日立住友重機械建機クレーン株式会社

トラッククレーンのステアリング機構に関するリコールについて

リコール届出番号 外-1890

改善箇所説明図

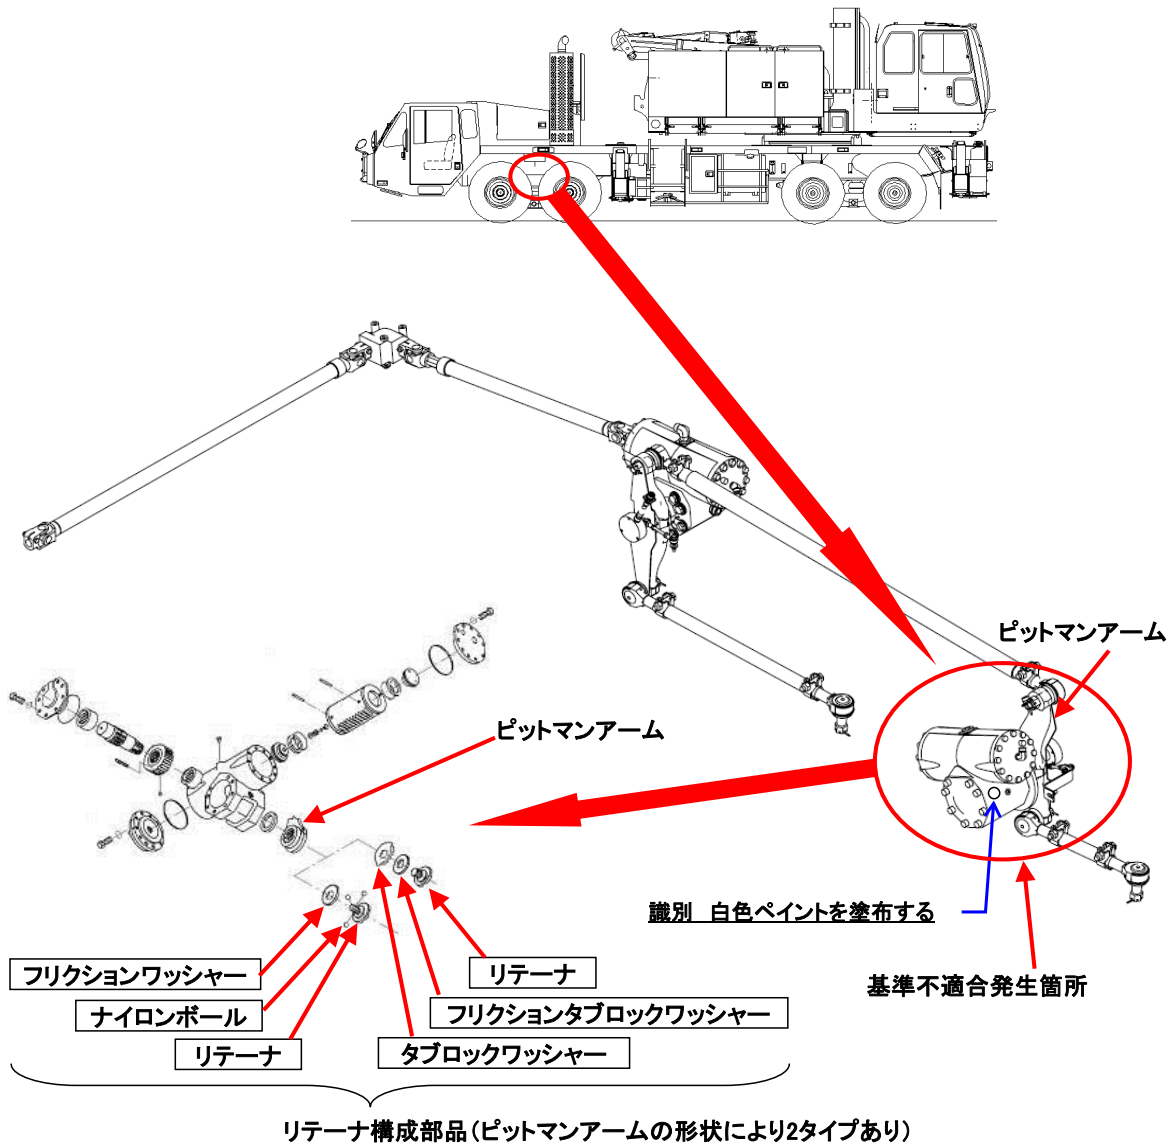
基準不適合発生箇所

かじ取装置において、ピットマンアームを固定しているリテーナ構成部品の欠落及び取付け作業が不適切なため、かじ取操作を繰り返すと当該リテーナが緩むものがある。そのため、そのまま使用を続けると、ピットマンアームが脱落し、かじ取操作ができなくなるおそれがある。

改善の内容

全車両、ピットマンアームを固定しているリテーナを規定の取付作業にて正規品に交換する。
